Abwägung der Stellungnahmen aus der Frühzeitigen Beteiligung

A STELLUNGNAHMEN DER BEHÖRDEN UND TRÄGER ÖFFENTLICHER BELANGE

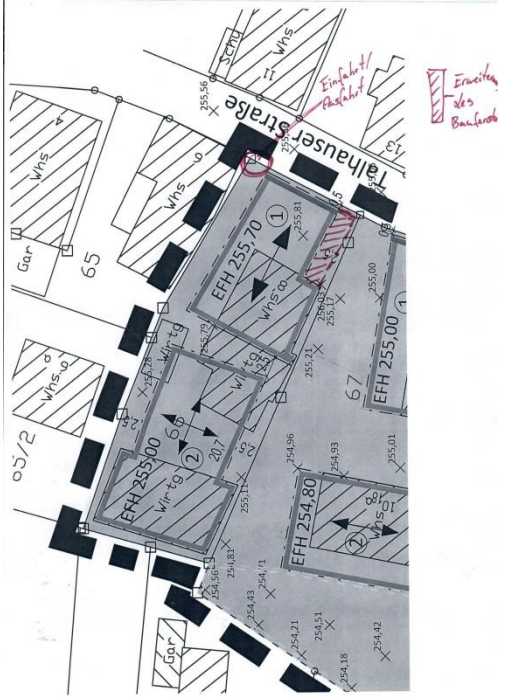
A.13.2	<p>Maßgeblich für unsere Auskunft ist der im Übersichtsplan markierte Bereich. Dort dargestellte Leitungsverläufe dienen nur zur groben Übersicht.</p> <p><u>Achtung:</u> Eine Ausdehnung oder Erweiterung des Projektbereichs bedarf immer einer erneuten Abstimmung mit uns.</p>	Dies wird zur Kenntnis genommen.
